令和3年度「建築物の防火避難規定の解説 2016（第2版）」アフターフォロー質問と回答

(No. 1 参考資料) 耐火構造等に設けても性能を損ねない外装材等について

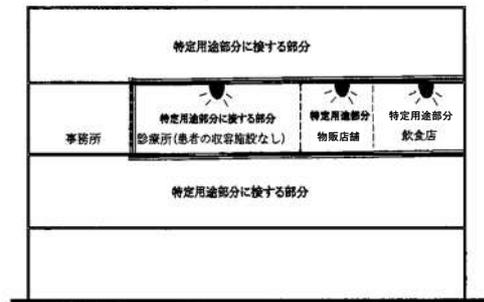
令和2年国交告第250号の規定により物販店舗や飲食店などの異種用途間の防火区画を不要とすることができるが、特定用途部分に接する部分は下図のとおりと考えてよいか。

貴見のとおりである。
